Objet : BRUXELLES. Rue de la Loi, 91-105 / rue Jacques de Lalaing, 30.

Demande de permis unique portant sur la démolition d'un immeuble de bureaux (rue de la Loi, 93-97), transformation de l'hôtel de maître néoclassique dont la façade avant est classée (rue de la Loi, 91), construction de deux immeubles sur un socle commun comprenant 60.241m<sup>2</sup> de bureaux, 1.796m<sup>2</sup> de commerces et 302 emplacements de parking, réalisation d'un espace vert entre la rue de la Loi et la rue J. de Lalaing, aménagement des abords le long de la rue de la Loi et de la rue J. de Lalaing.

**Avis conforme de la CRMS**

Maquette, quartier européen extrait de <http://perspective.brussels/fr/projets/poles-strategiques/quartier-europeen>

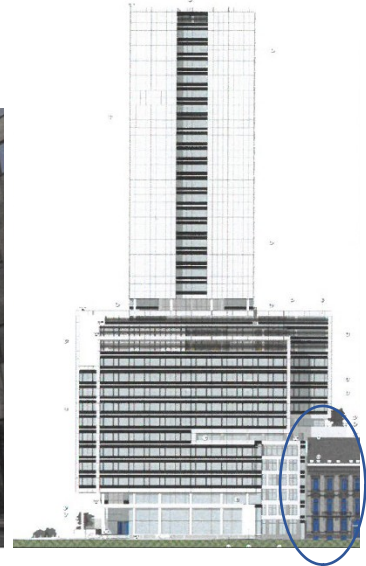
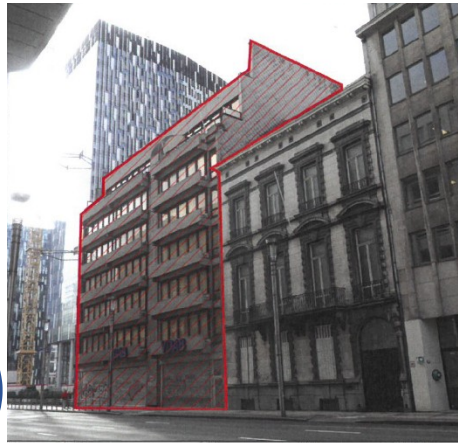
Dès le début du RRUZ, la CRMS soulevait que les modifications des gabarits de la rue de la Loi auraient **une incidence négative majeure sur le paysage urbain au niveau de l'îlot, du quartier mais aussi de la ville**. Ces craintes ont malheureusement récemment été confirmées à l'occasion de l'érection de l'immeuble *The One*.

D'un point de vue plus ponctuel, voire même anecdotique dès lors que le patrimoine est à ce point mis à mal par son environnement urbain, la façade classée (n° 91) se voit affublée d'un immeuble R+6 et d'une liaison composée d'un renforcement en pierre bleue qui prétend adoucir la transition entre l'hôtel de maître et le nouvel immeuble, entre le patrimoine ancien et l'architecture contemporaine, entre un gabarit traditionnel et un gabarit démesuré. La CRMS s'oppose fermement à ce que le patrimoine soit déconsidéré via un projet d'une telle ampleur urbanistique et perde ainsi son intégrité et sa raison d'être comme patrimoine classé.
